# Dodatek č. 1 ke Smlouvě o dílo

## „Cyklostezka Kralupy - Zákolany“

## Změnový list č.1

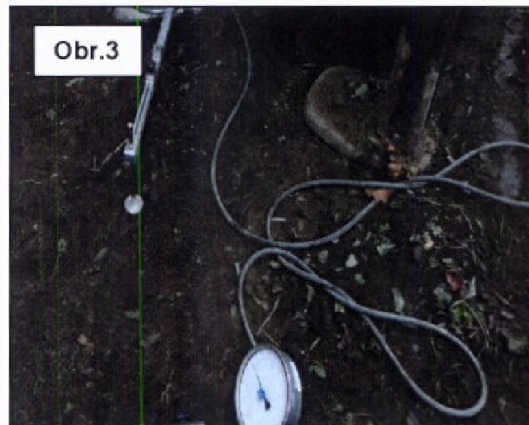
Zeminy zastižené v oblasti základové spáry budované cyklostezky byly klasifikovány vazbou na ČSN 73 6133 (pozn.<sup>2</sup>) jako přechody mezi F3 MS (pisčité hlíny) a F4 CS (pisčitý jíl), obr.2,3. Dle širší geodispozice se v podloží nacházejí nívní sedimenty a fylitické droby a břidlice (viz. příloha č.1). Vlhkost zeminy se nacházela v blízkosti k optimální vlhkosti s **tuhou až pevnou konzistencí**  $I_c$  **0,85 ~ 1,1**.

Z hlediska uložení cílové cyklotrasy byla tedy základová spára, bez sanace či úpravy pojivy, zhodnocena jako **nevhodná**.

Aktivní zóna zemní pláně cyklotrasy má vykazovat **statický modul přetvárnosti  $E_{def2} = \text{min. } 30 \text{ MPa}$  s poměrem  $E_{def2}/E_{def1}$  do 2,5 MPa**. Pro posouzení únosnosti aktivní zóny zemní pláně, byly provedeny **dvě statické zatěžovací zkoušky (viz. protokol 3841)**.

Výsledky těchto zkoušek: První statická zkouška (zk. č. 9172) nacházející se přibližně 10 metrů od začátku cyklotrasy s modulem přetvárnosti druhého zatěžovacího cyklu  **$E_{def2} = 15,3 \text{ MPa}$** . Druhá statická zatěžovací zkouška (zk. č. 9173) nacházející se přibližně 1000 metrů od začátku, s modulem přetvárnosti druhého zatěžovacího cyklu  **$E_{def2} = 15,7 \text{ MPa}$** . **Tyto nízké výsledky zdaleka neodpovídají požadavkům pro modul přetvárnosti zemní pláně cyklotrasy**. Pokusy o zvýšení únosnosti zeminy v současném stavu pouhým intenzivním hutněním by vedly k omezenému zlepšení a **nelze očekávat, že by tímto způsobem bylo dosaženo požadovaného modulu  $E_{def2} \geq 30 \text{ MPa}$** .

Na základě výše zmíněných faktorů byla navržena sanace základové spáry dle následujícího postupu:

1. Prohloubení zakládací roviny o 150 mm (odtěžení neúnosné zeminy).
2. Položena separační netkaná geotextilie síly (plošné hmotnosti) 300 g/m<sup>2</sup>. Pro oddělení dalších vrstev od neúnosného podloží a zabránění vniknutí jemnozrnné jílovité zeminy do štěrkodrtě.
3. Ve dvou vrstvách vibračně hutněna štěrkodrt' frakce 0/32 mm nebo 0/63 (celková mocnost 380 mm).
4. Dále bude postupováno dle vzorového řezu projektové dokumentace.
